技術通知 78K0/KB2, KC2, KD2, KE2, KF2 用 インサーキット・エミュレータ QB-78K0KX2 使用制限事項の件		発行番号	ZBG-CD-07-0062号	1/2
		発行日	2007年9月6日	
		発行部門	NEC エレクトロニクス株式会社 マイクロコンピュータ事業本部 汎用マイコンシステム事業部 開発ツールソリューショングループ	
文書分類	○ 使用制限事項	バージョンアップ	ドキュメント誤記訂正 (正誤表)	その他
関連資料	QB-78K0KX2ユーザーズ・マニュアル		資料番号：U17341JJ5V0UM00

QB-78K0KX2 使用上の留意点

(2) 2.7V/1.59V POC モード設定時(オプション・バイト:POCMODE=1)

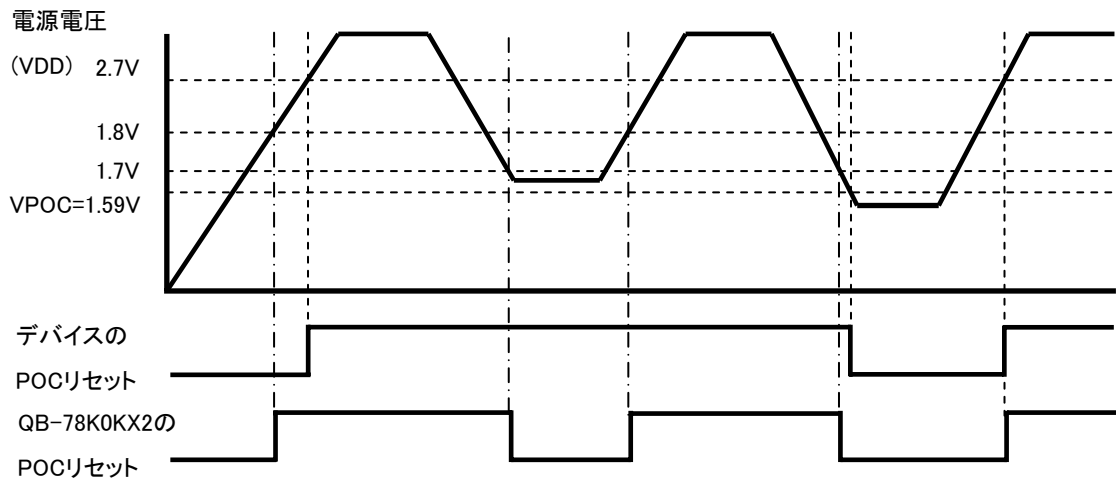
- ・ デバイス : 電源投入時に内部リセットを発生し、電源電圧(VDD)が電源電圧投入時検出電圧($V_{POC}=2.7V \pm 0.2V$)を越えたらリセットを解除します。
電源電圧と(VDD)と検出電圧($V_{POC}=1.59V \pm 0.15V$)を比較し、 $VDD < V_{POC}$ になったとき内部リセット信号を発生し、 $VDD \geq 2.7V$ のときリセットを解除します。
- ・ QB-78K0KX2 : 電源投入時に内部リセットを発生し、電源電圧(VDD)が 1.80V を越えたらリセットを解除します。
検出電圧($V_{POC}=1.59V \pm 0.15V$) $< VDD < 1.70V$ になったとき内部リセット信号を発生し、 $VDD \geq 1.80V$ のときリセットを解除します。
電源電圧(VDD)が検出電圧($V_{POC}=1.59V \pm 0.15V$)を下回った場合は、次に電源電圧(VDD)が電源電圧投入時検出電圧($V_{POC}=2.7V \pm 0.2V$)を越えたらリセットを解除します。

【回避策】 回避策はありません。恒久的な制限事項とさせていただきます

2.5.2 YQ を NQ に実装する (P.28)

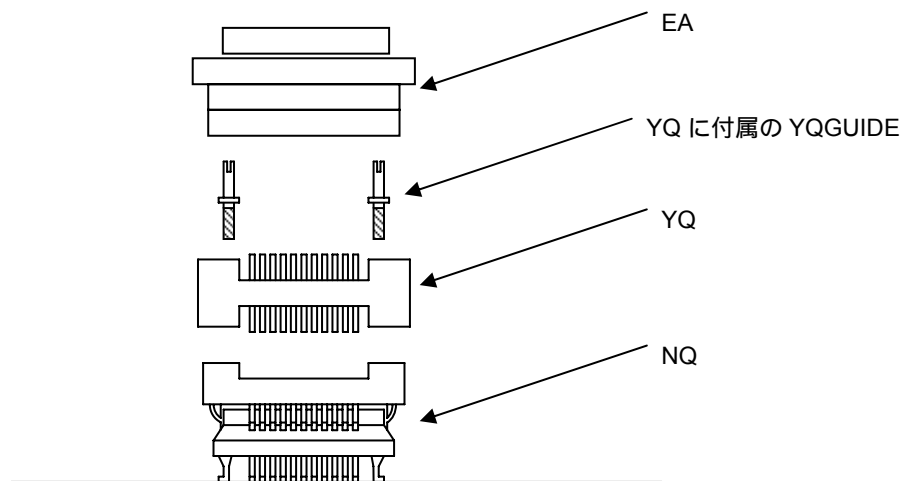
(1) YQ のコンタクト・ピンに折れや曲がりのないことを確認してから, YQ を NQ に接続し, ネジを固定します。何度も抜き差しする場合は, 接続する前に必ず YQ のピンの点検をしてください。なお, ピンが曲がっている場合は, ナイフの刃のような薄い平面状のもので矯正してください。

(2) YQ と接続する基板には, 所定の位置に部品穴が 4 箇所必要です。YQ は, 付属品の M2×10 mm のネジでターゲット・システム上の NQ と固定します。このネジに対応する基板の厚さは, 1.0~2.0 mm です。ネジは(+)の 1 番か 0 番の精密ドライバまたはトルクドライバで, 4 隅を順次均等に締めてください。ネジの締め付けトルクは, 0.054 Nm (MAX.) です。締め付けが強すぎると接続不良の原因となります。YQ には, TC と接続するためのネジ(M2×10 mm/4 本)が添付されています。

(1) YQ のコンタクト・ピンに折れや曲がりのないことを確認してから, YQ を NQ に接続し, 付属品の YQGUIDE で固定します(固定の方法は, (2)を参照)。何度も抜き差しする場合は, 接続する前に必ず YQ のピンの点検をしてください。なお, ピンが曲がっている場合は, ナイフの刃のような薄い平面状のもので矯正してください。

(2) YQ は, 付属品の YQGUIDE でターゲット・システム上の NQ と固定します。添付されている付属の(-)ドライバまたはトルクドライバで, 4 隅を順次均等に締めてください。YQGUIDE の締め付けトルクは, 0.054 Nm (MAX.) です。締め付けが強すぎると接続不良の原因となります。また, YQ には, MA と接続するためのネジ(M2×10 mm/4 本)が添付されています。
